B館 v6｜17店舗と上下階・連絡部の局所修正

設計・生成ルールと未検証事項を区別して記載

RF車両動線｜選択した曲がり角の車体掃引

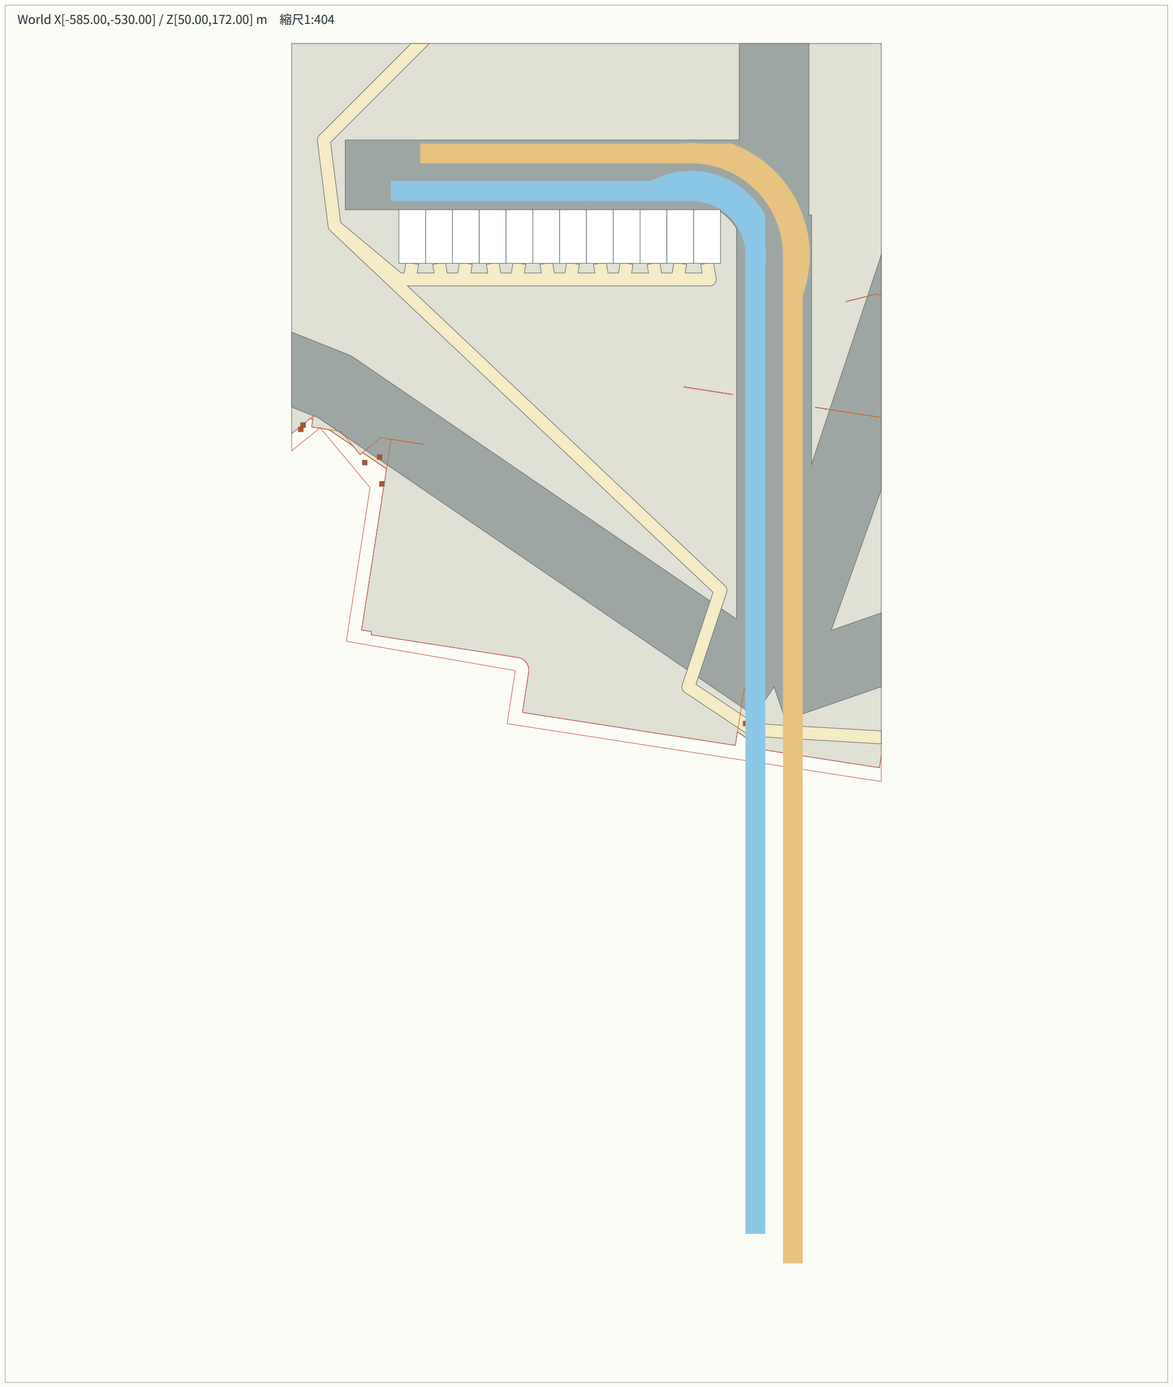
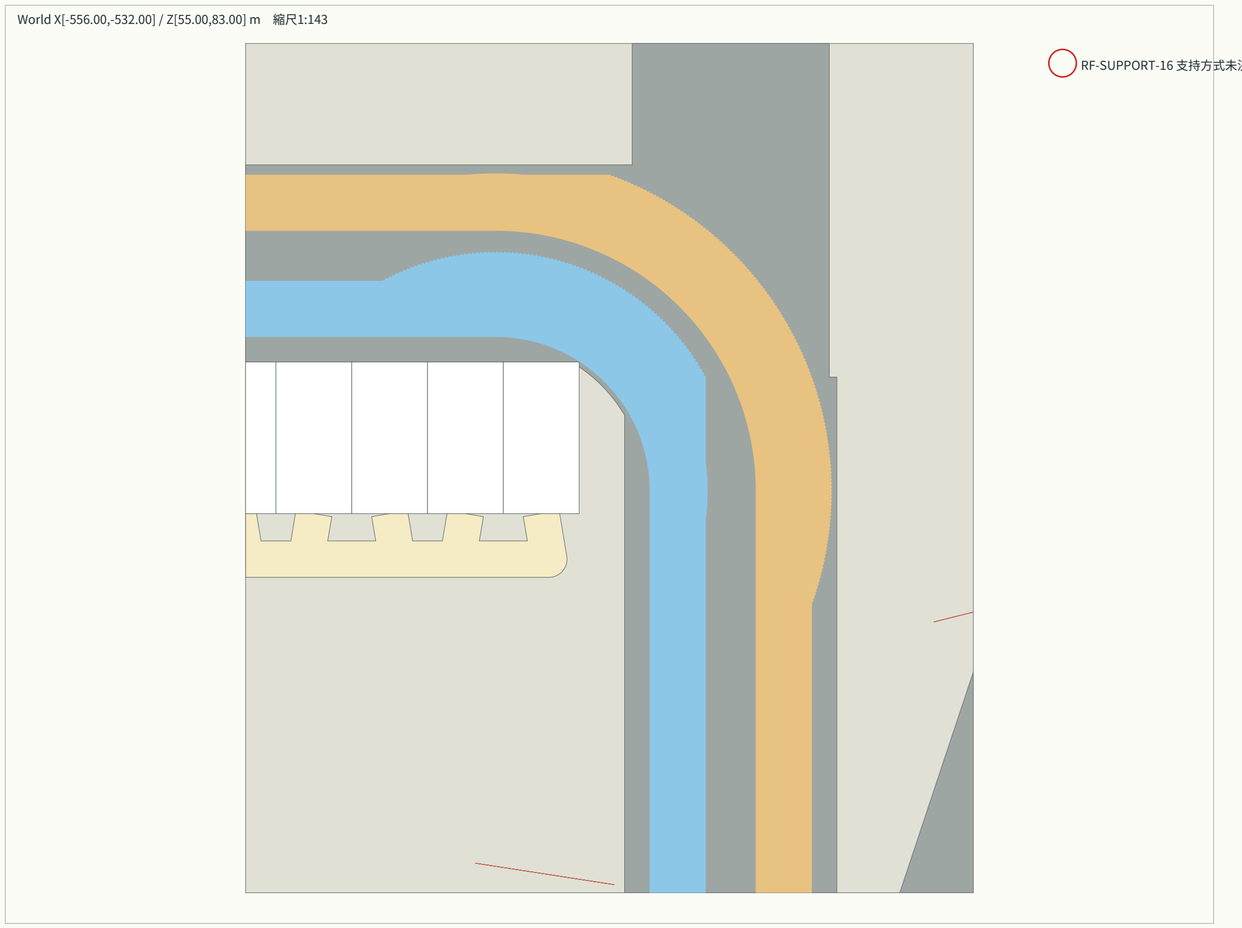
車体4.8×1.85m、軸距2.7mはゲーム用仮定。往路半径6.0m／対向車線9.5m、0.10mごとに姿勢を計算。旧車路外への車体はみ出し1.063㎡に対し、駐車マス・保護歩道を削らない2.045㎡の局所車路余裕を確保。

対向車線の道路逸脱
0.000000㎡、掃引形状同士の最短離隔約0.676m。速度・交通制御・路面勾配・他の曲がり角・駐車入出庫・立体Pスロープは未検証。全車両動線の合格とはしません。
